<p>Avis de Modification Produit / Process <i>Product / Process Change Notification</i></p>		<p>Référence / Reference PCN 115795</p>	
		<p>Nb de pages / Nb of pages 2</p>	<p>Date de Diffusion / Issue Date 13/04/2016</p>
<p>Familles Produit / Product Families</p>	<p>169- SMASH with flexible circuit 154 – 300 - 396</p>	<p>Références Concernées / Concerned Part Numbers</p>	<p>Voir liste ci-dessous <i>See here below list</i></p>
<p>Origine / Origin</p>	<p>Changement vis emballage <i>Packaging screw material change</i></p>	<p>Diffusion / Distribution</p>	<p>Tout client / <i>ALL CUSTOMERS</i></p>

Sujet / Subject

Dans un souci d'amélioration qualité, Amphenol change la forme des vis d'emballage des connecteurs SMASH avec circuit flexible.

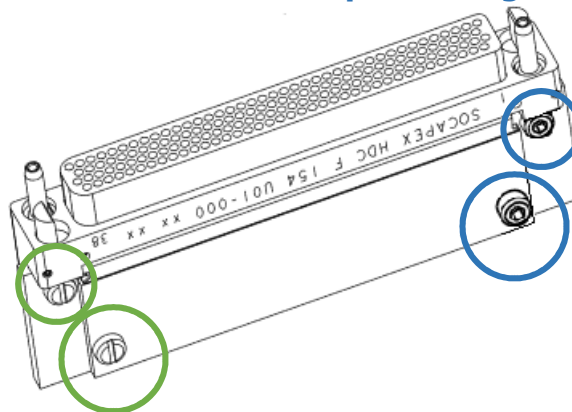
- Remplacement des vis d'emballage à tête fendue par des vis à tête cylindriques 6 pans creux → Permet de limiter le risque d'endommagement des circuits flexibles par l'extrémité pointue d'un tournevis plat

Vert : avant changement

Bleu : après changement

- Le changement de design de la vis implique d'utiliser un tournevis 6 pans de diamètre 1.5mm en remplacement d'un tournevis plat
- Les désignations commerciales sont inchangées
- Les dimensions extérieures du produit sont inchangées
- *Replacement of the slotted head screw used for the connector's packaging by an hexagonal socket head cap screw*
 ➔ *To prevent the damage of the flexible circuits by the sharpened end of a slotted screwdriver*
- *The design modification implies the use of an hexagonal screwdriver (1.5mm diameter) instead of a slotted screwdriver*
- *Commercial designations are unchanged*
- *External dimensions are unchanged*
